变更通知单

中科院建筑设计研究院有限公司 <small>INSTITUTE OF ARCHITECTURE DESIGN & RESEARCH, CHINESE ACADEMY OF SCIENCES</small> 建筑工程甲级 A111010021	建设单位	福建华盛集团三明冷冻食品有限公司			工程负责人		工程编号	1861020	相关专业负责 建筑 结构 给排水 电气 暖通	建筑	
	工程名称	3#冷库			专业负责人		专业	建施		结构	林
	子项名称	3#冷库			审核		版次	1		给排水	江
					校核		变更号	建-02		电气	庄
				设计		日期	2019.07.01	暖通

依据业主修改意见

一层局部平面图一 1:50
(变更后)

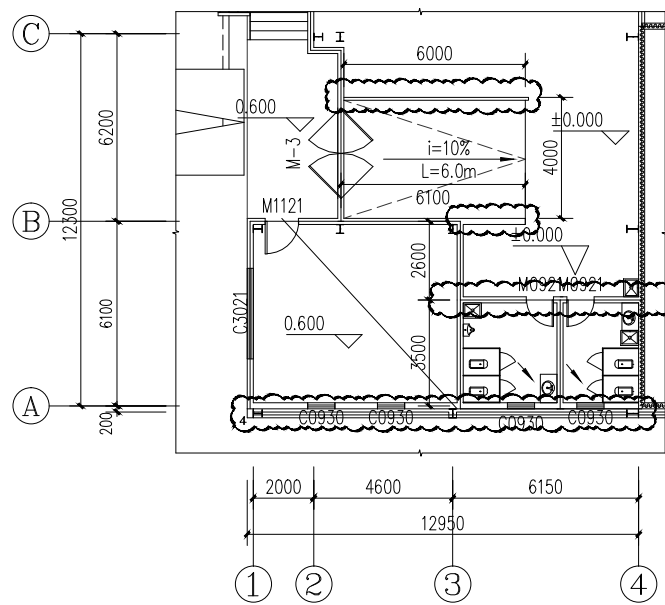
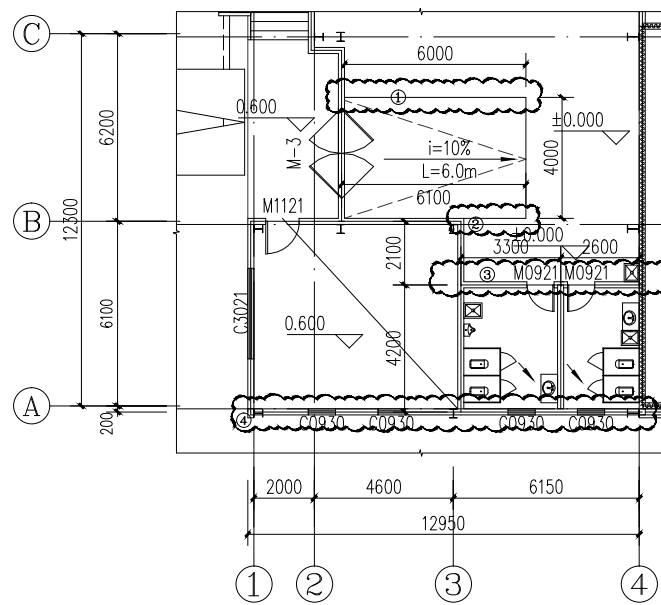
- (1) 一层平面图上, ②~③轴交②~④轴之间的栏杆取消详见附图一上的①, ②轴交③~④轴之间的砖墙取消。详下图一层局部平面图一(变更后)的云线②。
- (2) 一层平面图上, ①~②轴交③~④轴之间的卫生间隔墙向②轴方向移500mm, 详下图一层局部平面图一(变更后)的云线③。
- (3) 一层平面图上, ①轴交①~④轴之间的外墙向外移200mm, 详下图一层局部平面图一(变更后)的云线④。
- (4) 一层平面图上, ③轴交①轴的钢柱/③轴交②轴的钢柱向②轴移800mm 详下图一层局部平面图二(变更后)。
